**Stabilisation des berges de la plage
Jacques-Cartier sur le territoire de la
Ville de Québec – Addenda 3 à l'étude
d'impact sur l'environnement –
Réponses aux questions du
16 mars 2021**

Addenda 3 à l'étude d'impacts sur
l'environnement - Réponses aux
questions du 16 mars 2021

167040090-750-100-EN-R-0001-0

10 juin 2021

COUPE TYPE - Tronçon 3

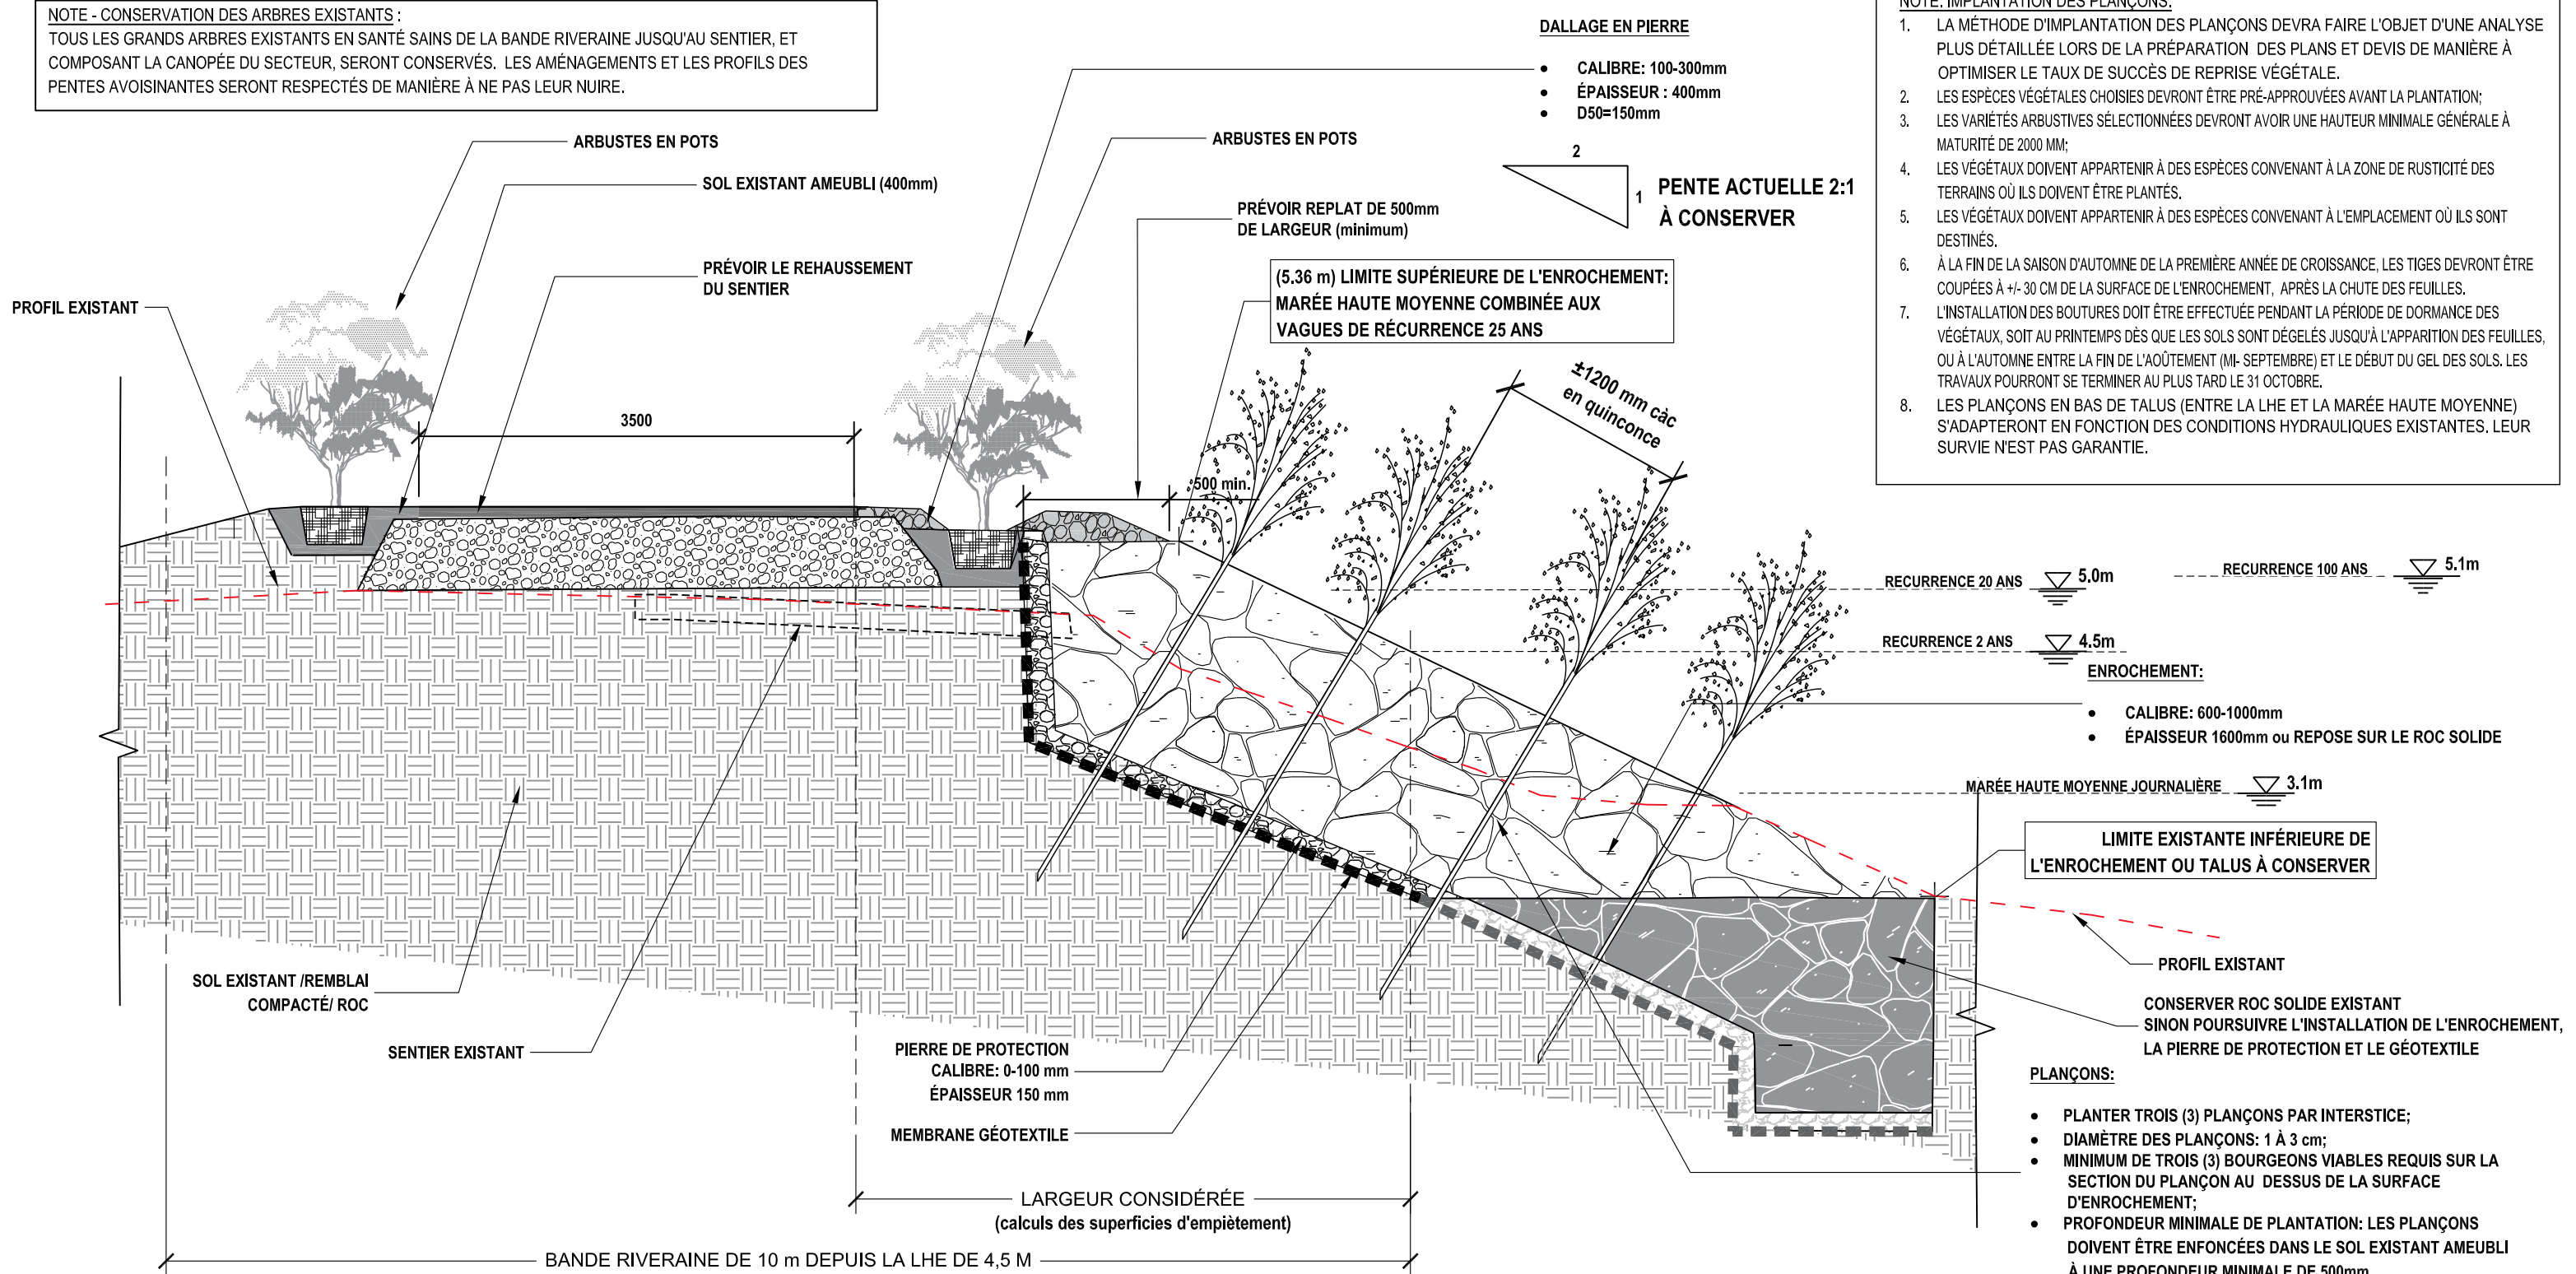
Un enrochement non végétalisé est déjà présent à cet endroit. Il sera remplacé par un enrochement végétalisé avec une limite supérieure de protection égale à la marée haute moyenne avec le niveau de vague 25 ans, soit 5,36 m (voir coupe type AM-03 à l'annexe 2). L'enrochement sera de calibre 600-1000 m et d'une épaisseur de 1600 m monté, si possible, sur une clé ou encore reposant directement sur le roc, avec une pente de 1V : 2H. Des arbustes en pot seront plantés en replat de talus, de part et d'autre du sentier.

N° Projet	Échelle	Date Révision
167040090	1:50	2021.05.28
Révision	Feuille	N° dessin
01	05 de 11	AM-05

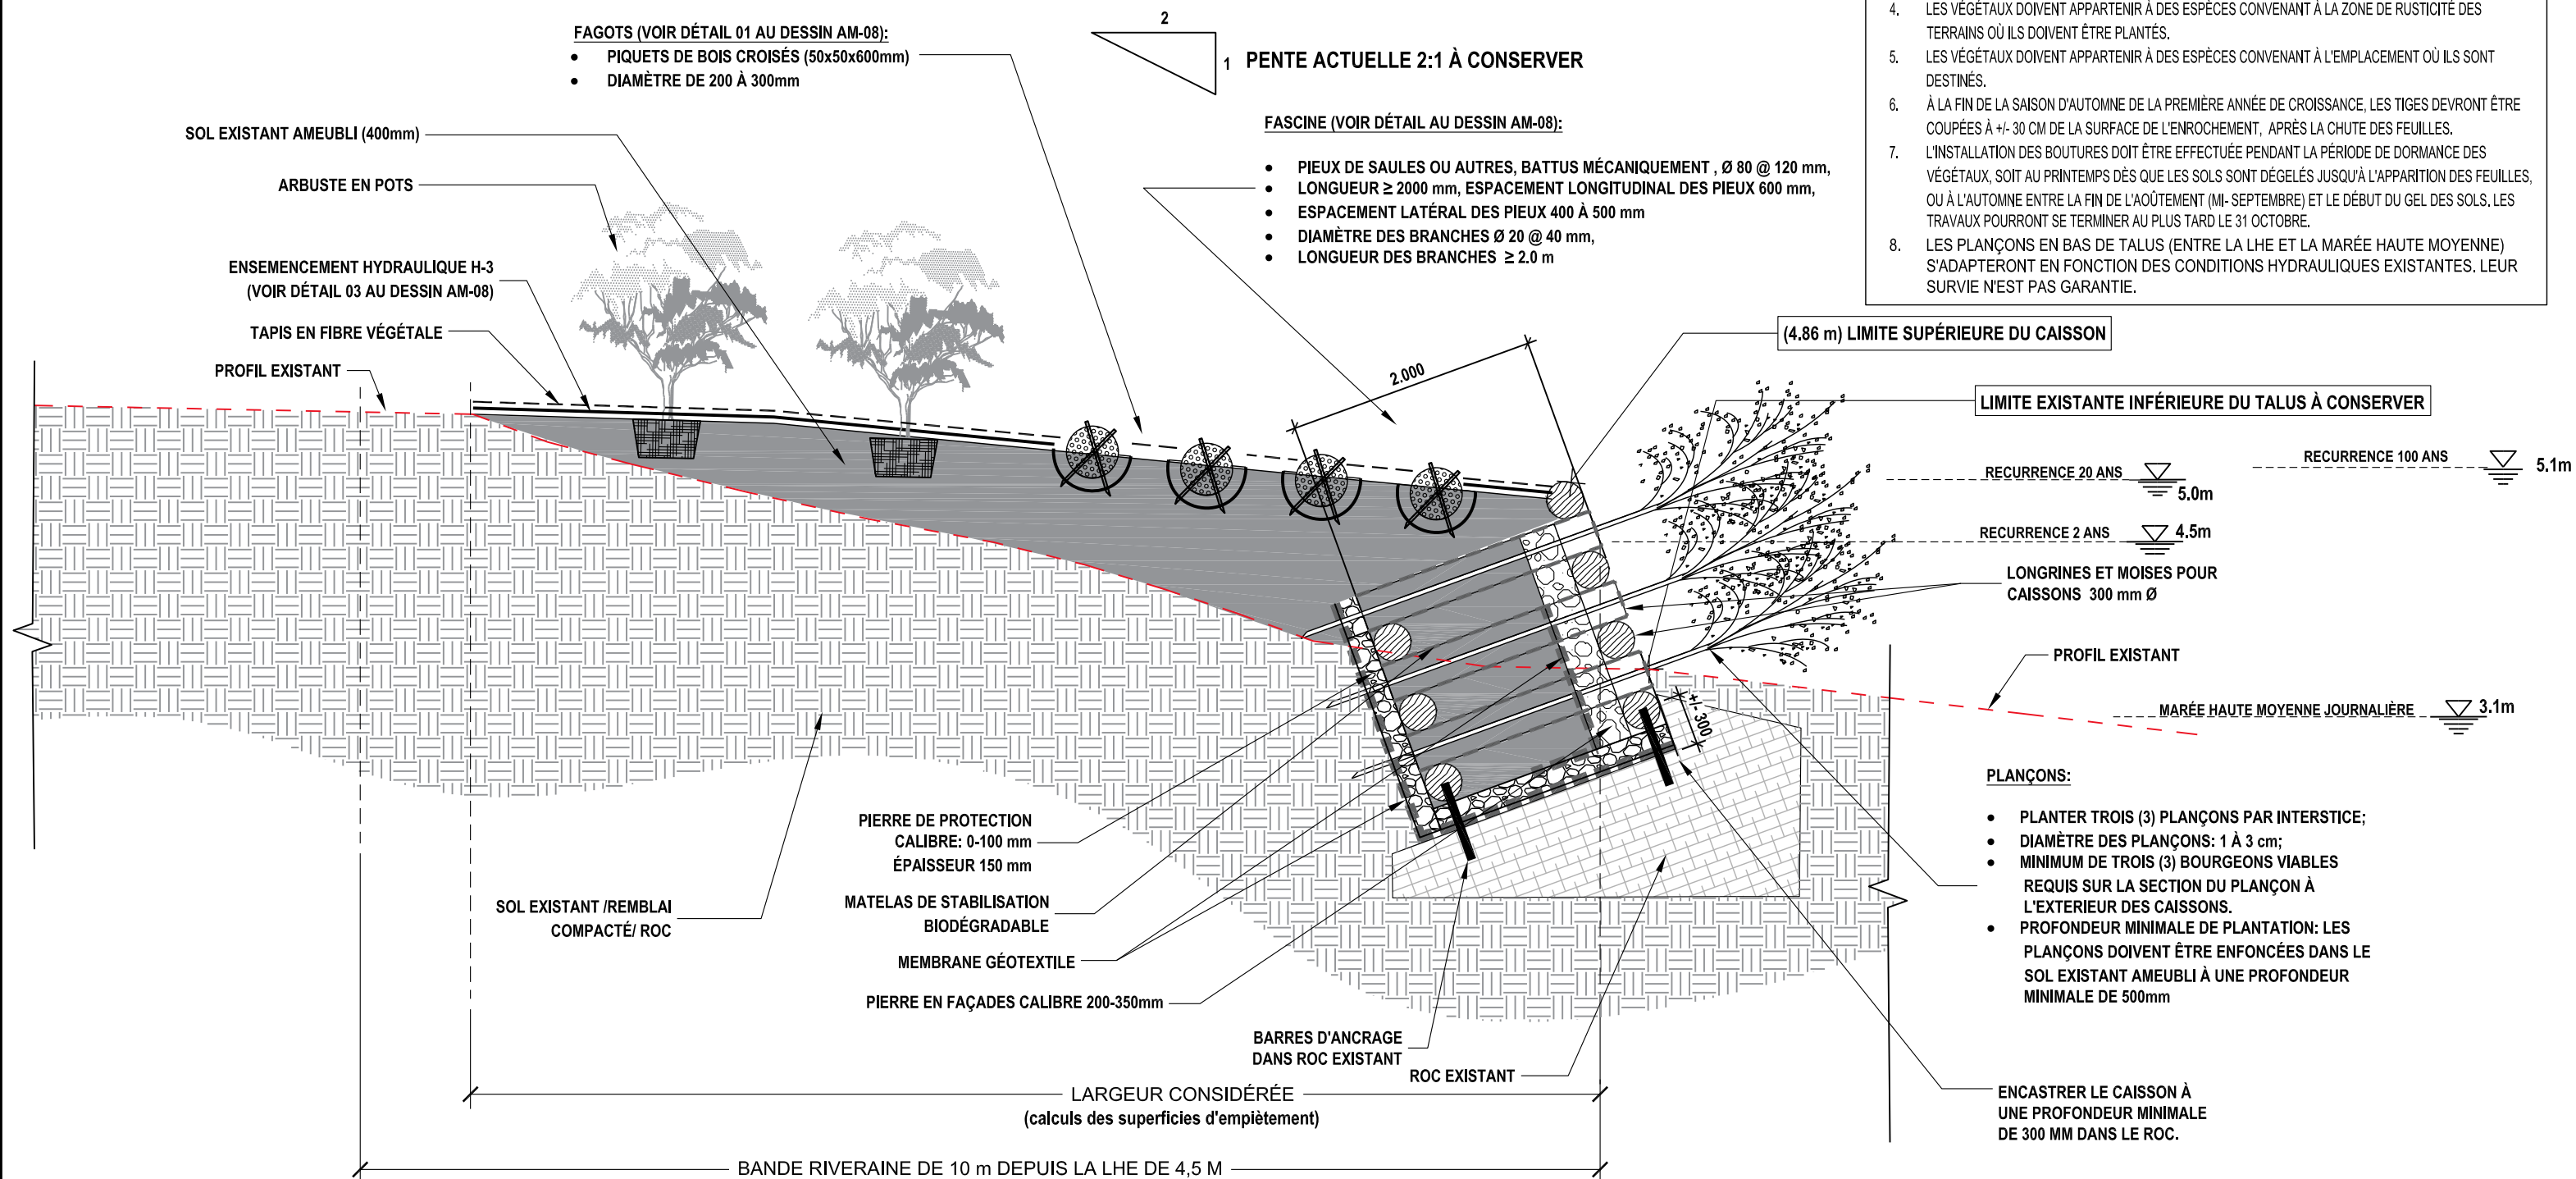
Des caissons en bois végétalisés seront installés en bas de talus, légèrement encastrés au moyen d'une excavation dans le roc friable et fixés au roc par des tiges d'armature, au besoin (voir les coupes types AM-04 et AM-05 à l'annexe 2). Le reste de la pente (1V : 2H) sera aménagée avec des fagots, de l'ensemencement hydraulique et des arbustes en pot sur le replat. Comme pour les enrochements végétalisés, la limite supérieure de protection des caissons est égale à la marée haute moyenne (incluant les changements climatiques), plus un niveau de vague de récurrence 25 ans.

N° dessin
AM-07a.1

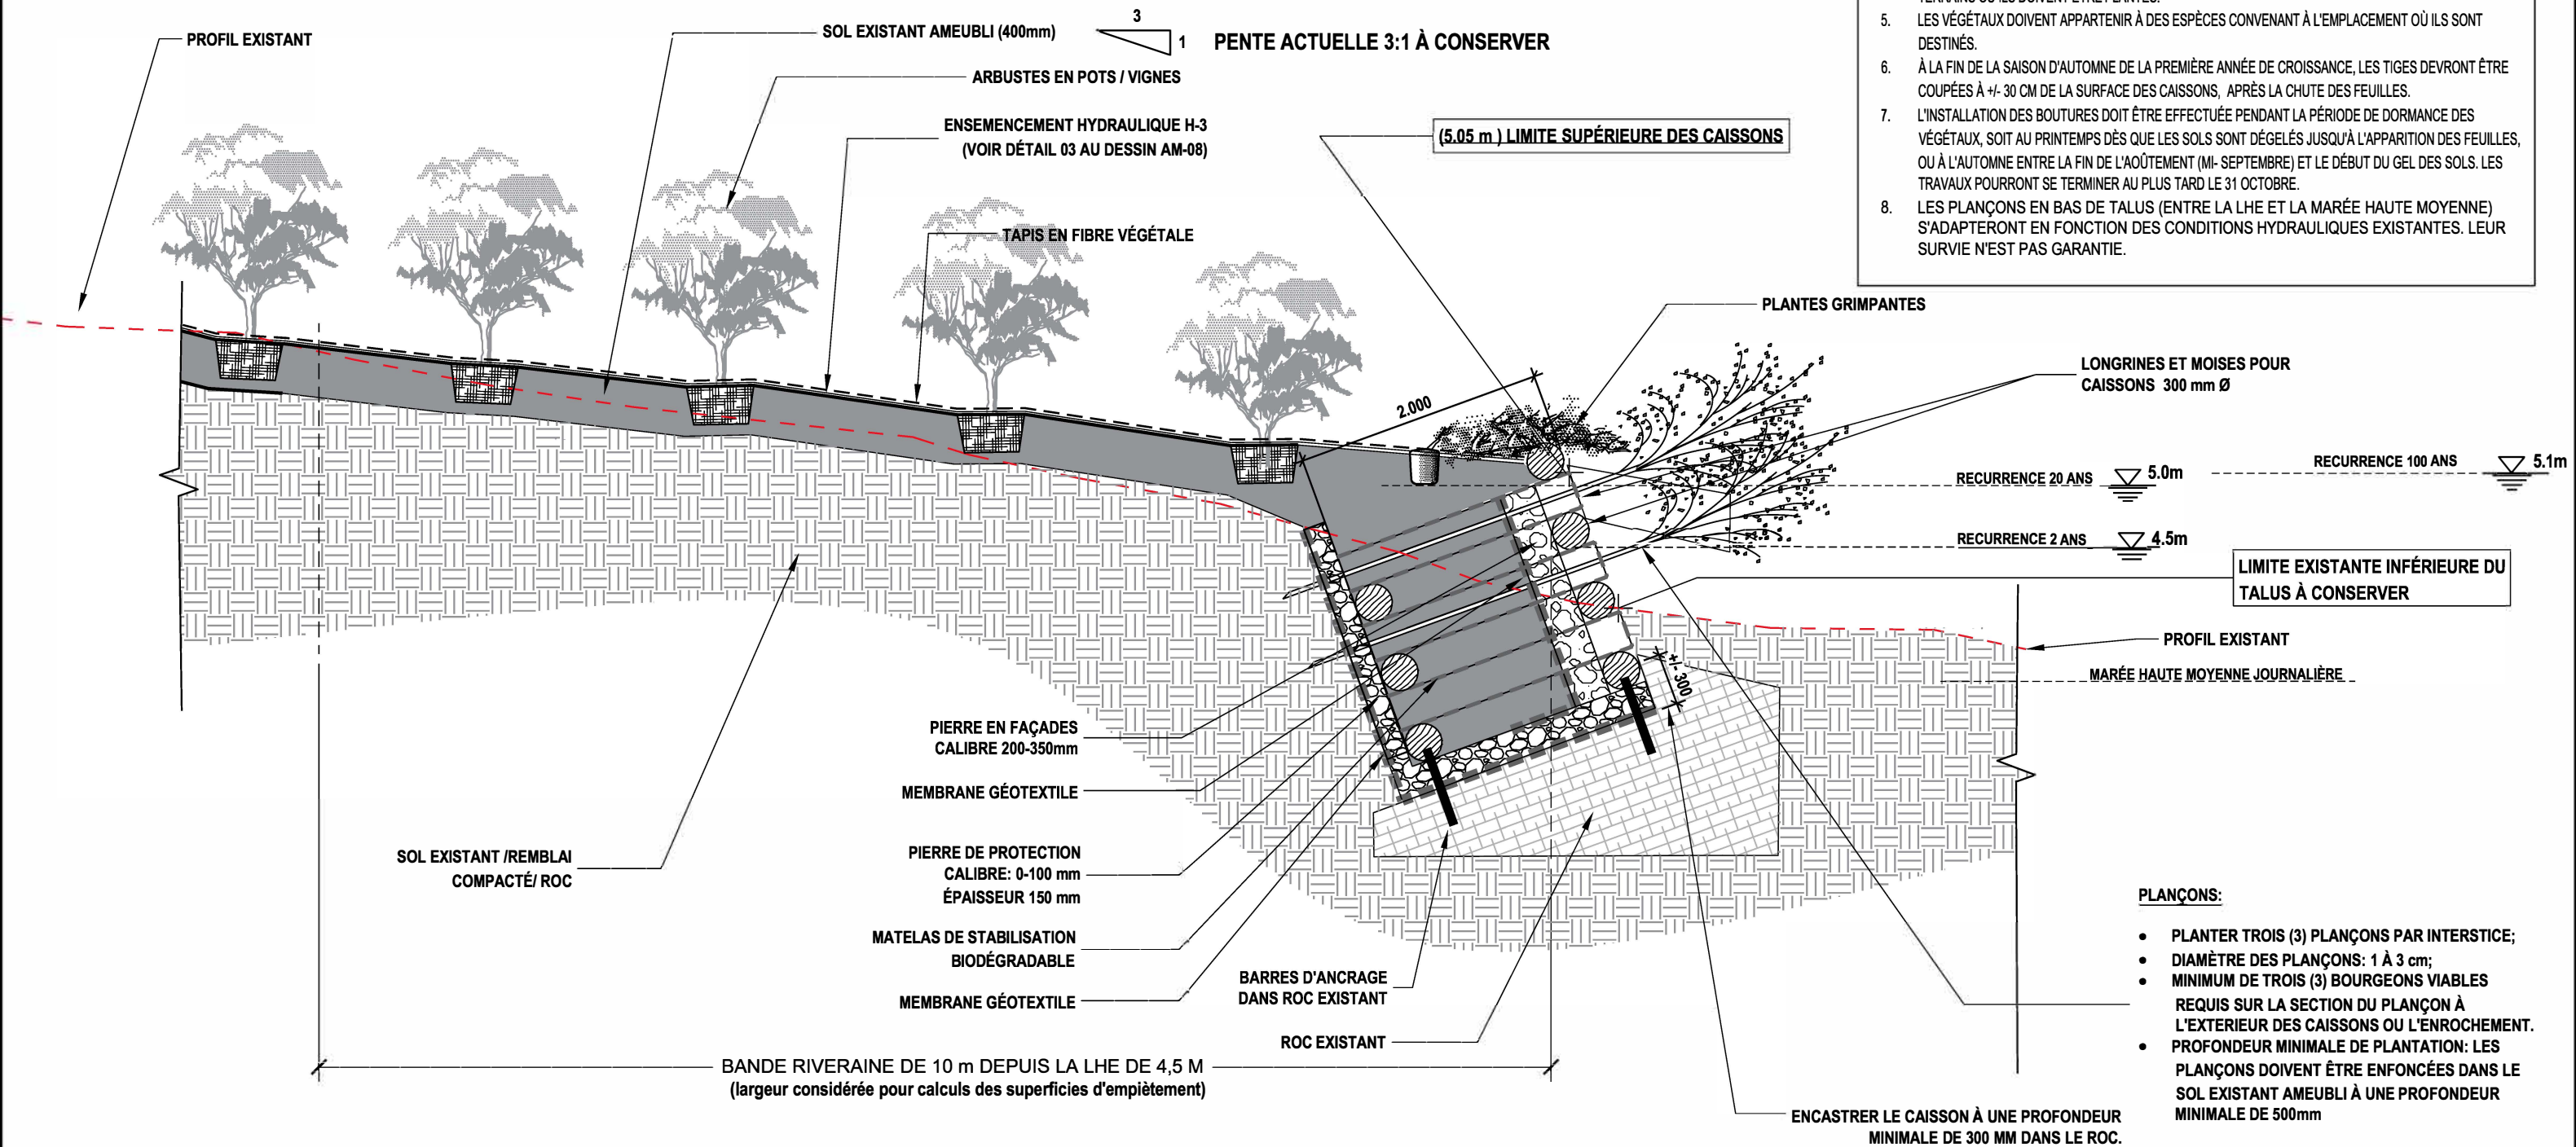
Le long du talus des variations sont toutefois à prévoir au niveau de l'ancrage des caissons végétalisés. En effet, le talus du tronçon 7a varie considérablement en hauteur sur sa longueur, passant de près de 2,0 m à son extrémité ouest à moins de 0,5 m à son extrémité est. On suppose également que la profondeur du roc est plus grande à l'ouest du tronçon et se trouve plus en surface à l'est, près du tronçon 7 b où il est visible en surface. Ces variations font en sorte que l'aménagement du tronçon 7a devra être ajusté dans les plans et devis pour construction, une fois qu'une étude géotechnique aura permis de confirmer la profondeur effective du roc le long du tronçon.

Deux types d'aménagements pour l'ancrage sont ainsi prévus afin d'assurer la stabilité et la protection des sections du tronçon 7a (voir les coupes types AM-07a.1 et AM-07a.2 à l'annexe B). Dans le secteur où le talus est plus haut et abrupt et où le roc se trouve plus en profondeur, un pied d'enrochement végétalisé sera installé devant les caissons, mais majoritairement enfoui sous la surface du sol. Ce pied d'enrochement assure une protection supplémentaire qui augmente la stabilité et la pérennité de l'ouvrage, en permettant de fixer les caissons avec des tiges d'armature plantées dans les pierres. La hauteur de l'enrochement serait limitée à la cote 0-2 ans, soit 4,50 m.
